**MEMORANDO
DL-494-2018**

ACLARACIÓN No.1

LA EMPRESA NACIONAL DE ENERGÍA ELÉCTRICA COMUNICA A LOS OFERENTES QUE HAN ADQUIRIDO LAS BASES DE LA LICITACIÓN PRIVADA No. 100-021/2018 "CONTRATACIÓN DE OBRAS CIVILES Y MONTAJE ELECTROMECHANICO PARA LA FINALIZACION Y PUESTA EN MARCHA DEL PROYECTO HIDROELECTRICO QUILIO 2", LO SIGUIENTE:

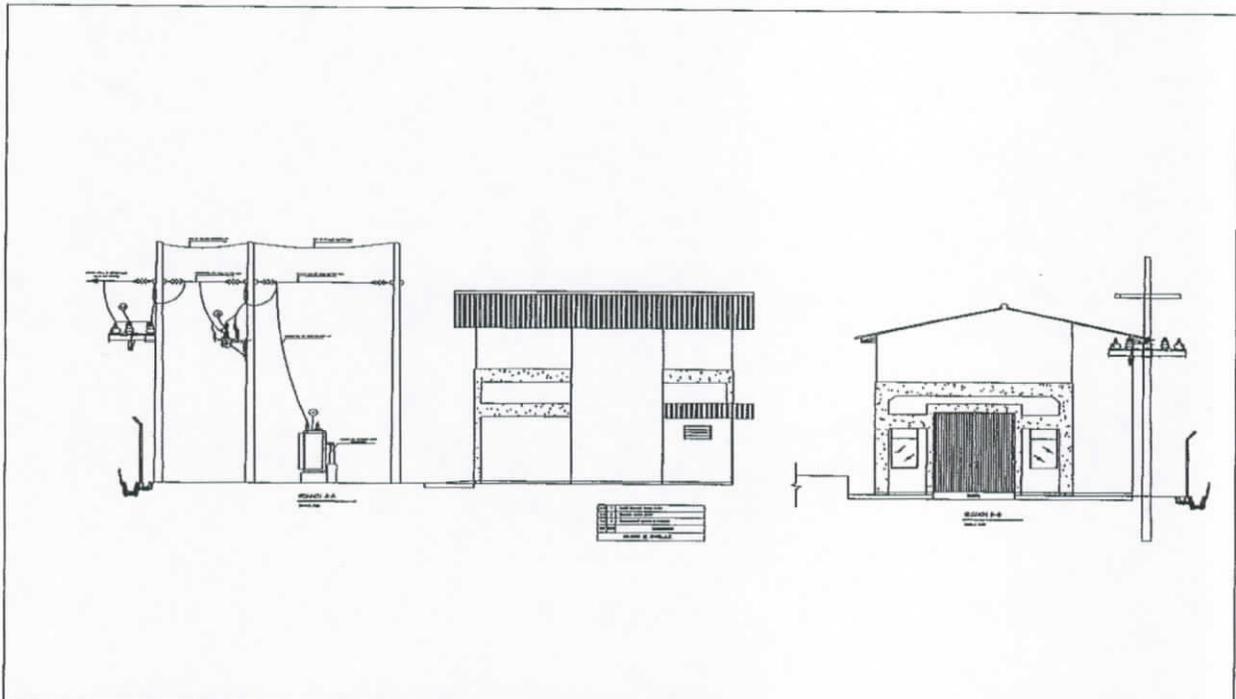
4. El recierre (A2) y la unidad compacta de medición (A#) están invertidas en los planos de Planimetría y Secciones del Patio de Llaves. Favor aclarar.

R/. Se adjunta Plano
